Svar - Internhøring - Detaljregulering Sørreggen 1, gnr/bnr 92/61
PlanID 2021011

Offentlig ettersyn - Planforslag på høring og offentlig ettersyn - Detaljregulering Søreggen 1, gnr. 92 bnr. 61 - 1.gangsbehandling - Melhus kommune

Fylkeskommunens uttalelse til høring av Detaljregulering Sørebben 1 - 1.gangsbehandling - 92/61- PlanID 2021011. Melhus kommune.

Uttalelse- 1. gangs behandling - detaljreguleringsplan for Søreggen 1 - Melhus kommune

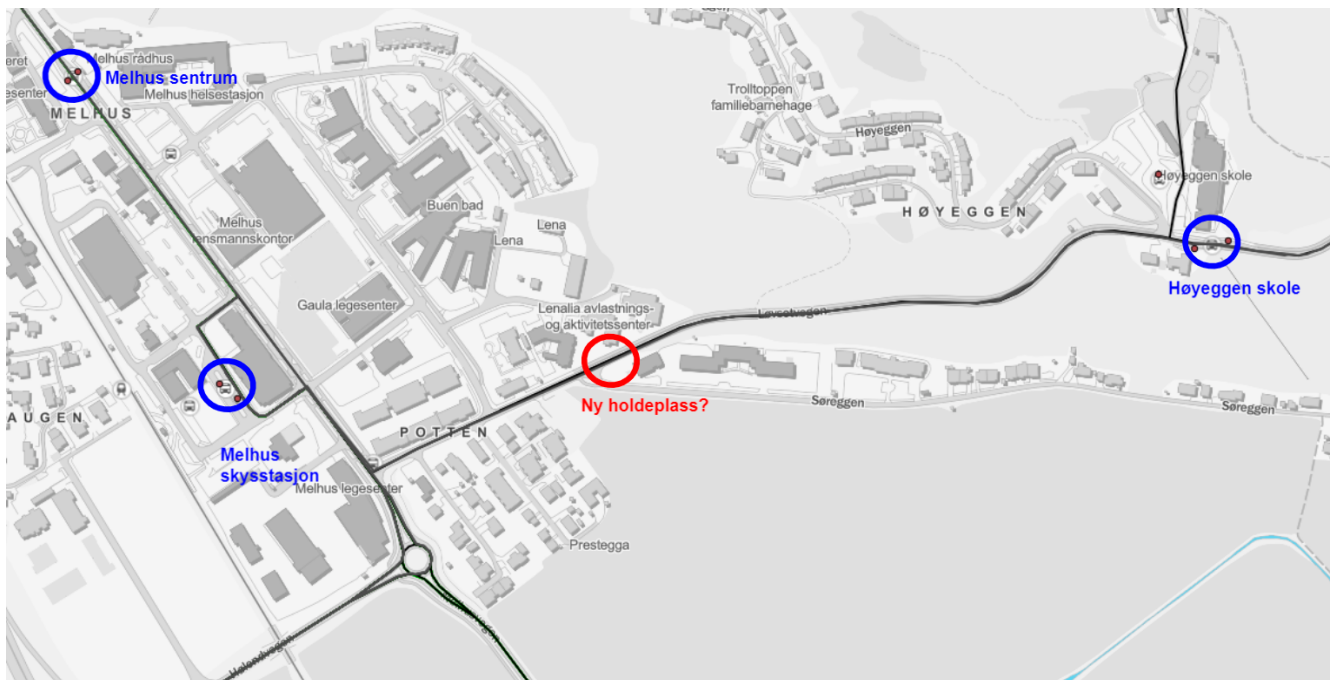
Holdeplassene Melhus skystasjon og Høyeggen skole er de nærmeste holdeplassene til planområdet, se illustrasjon under.

Til varsel om oppstart spilte vi inn ønske om en holdeplass innenfor planområdet, ved krysset Løvsetvegen x Sørreggen (rød sirkel på illustrasjonen) for å bedre tilgjengeligheten til kollektivtransport. Linje 82 går mellom Hesttrøa og Gimse skole og ny holdeplass her vil bedre tilgjengeligheten for nye boliger i planområdet, avlastings- og aktivitetssenter og boliger langsmed Sørreggen. Disse vil eks. lettere kunne nå skolene på vestsiden av elva og Melhushallen.
